Objet : Modification de droit commun (MDC) n°2 du Plan Local d'Urbanisme de la commune de Peymeinade – Saisine des personnes publiques associées (PPA) : avis de l'État.

**Annexe technique
Avis détaillé des services de l'État
sur le projet de modification de droit commun n°2 (MDC2) du PLU de Peymeinade**

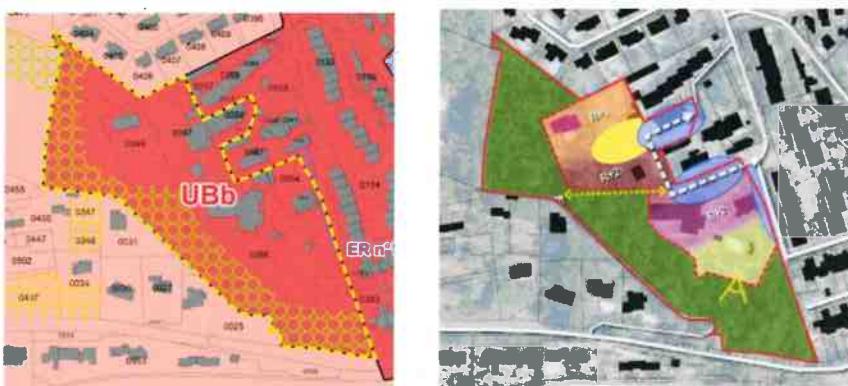
Enfin, la programmation présentée dans le dossier indique une production de 15 logements sociaux et 15 logements libres dans du logement collectif (pages 18 et 32 de la notice), soit 50 % de LS.

Si la mention en page 31 de la notice vise à répondre aux dispositions prévues à l'article 4 de la zone UB, elle mérite d'être mieux formulée et explicitée : pour quels motifs il est fait mention d'ouverture à l'urbanisation, quelle définition est prévue pour une opération d'aménagement d'ensemble, etc.

En outre, à la lecture des dispositions de l'article 4 susmentionné, les règles applicables à la zone UBb au titre de la mixité sociale ne permettent pas de garantir la production des logements sociaux prévus à hauteur de 50 % de l'habitat collectif qui serait à réaliser, puisque l'article 4 prévoit 1 LS pour 3 logements créés. Le

règlement écrit doit donc être modifié sur ce point pour garantir l'objectif de 50 % de LS pour le programme de logements collectifs.
